Vorschläge für weitere Einfärbung von Radwegen

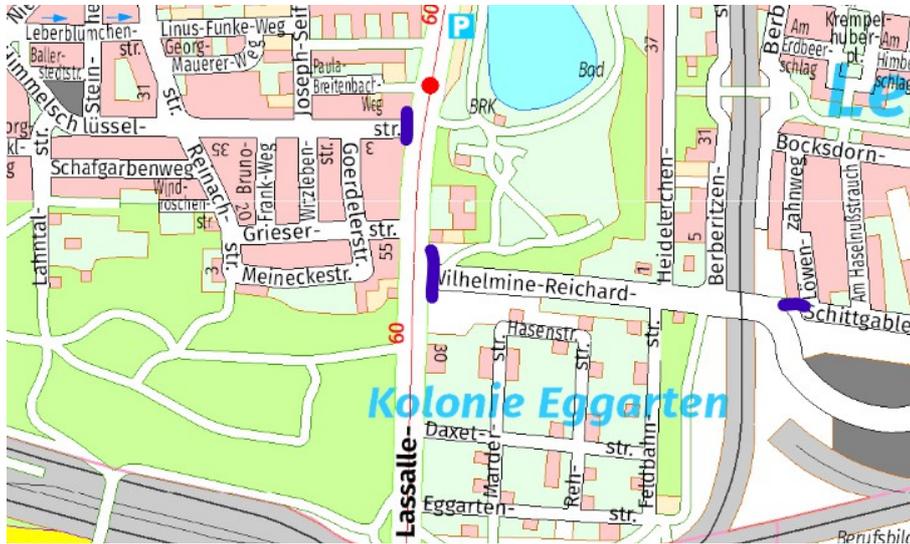
- Lerchenauer Str. / Ausfahrt Parkplatz Fasaneriesee
- Lerchenauer Str. / Einmündung Faganastr.
- (evt. noch Ausfahrt KfZ-Service)
Gefahrenstellen, da **Zweirichtungsradweg** und der Autofahrer nicht unbedingt mit Radverkehr aus südlicher Richtung rechnet

Zusätzlich sollte die **Einfärbung mit zwei Pfeile** gekennzeichnet werden, um Autofahrer ausdrücklich darauf hinzuweisen, dass Radfahrer und Fußgänger aus beiden Richtungen kommen können.

→ die Vorschläge sind in der Karte blau markiert (zusätzlich zu den Vorschlägen aus Antrag 20-26 T 006323)

- Es ist zu überlegen, ob nicht im **gesamten westlichen und östlichen Verlauf der Lerchenauer Str.** die Straßeneinmündungen eingefärbt werden sollten, da es sich um einen Schulweg handelt.

- Fasaneriesee - Parkplatz SW-Einfahrt: **Zweirichtungsradweg**, der ebenfalls mit **zwei Pfeilen** gekennzeichnet werden sollte.

→ Vorschlag ist in der Karte blau markiert

- Einmündung Lassallestr. / Himmelschlüsselstr.
- Einmündung Lassallestr. / Wilhelmine-Reichard-Str.
- Einmündung Schittgabler Str. / Wilhelmine-Reichard-Str. (weniger für Autofahrer, Radfahrer sollen hier auf die Gefahrenstelle aufmerksam gemacht werden)

→ die Vorschläge sind in der Karte blau markiert
